製品仕様変更のご案内

さてこの度、弊社製品『瓦棒シグマ三晃式』、『瓦棒シグマ林 45 mm』、『瓦棒シグマ丸はぜ式』、『瓦棒シグマ林 55 mm』におきまして、下記の通り仕様を変更致しますので、ご案内申し上げます。

※写真は林 55 ミリになります。

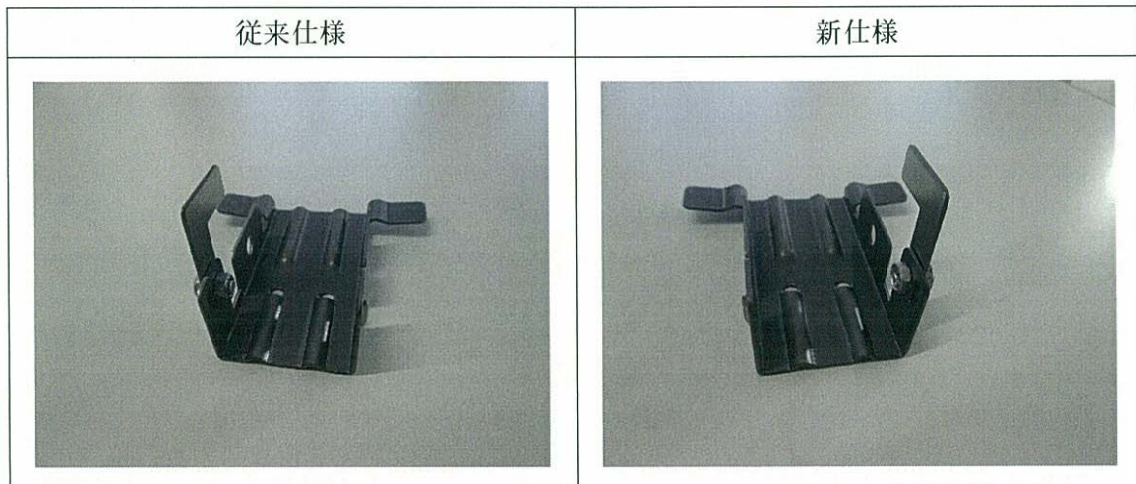
従来仕様のストッパー取り付け方法は、外側から締め上げる時にネジの回転方向にストッパーが連動してしまい、アングルから離れ固定しづらかった。

アングルストッパー位置の変更(棟から軒先を見て右側にストッパー位置を変更)
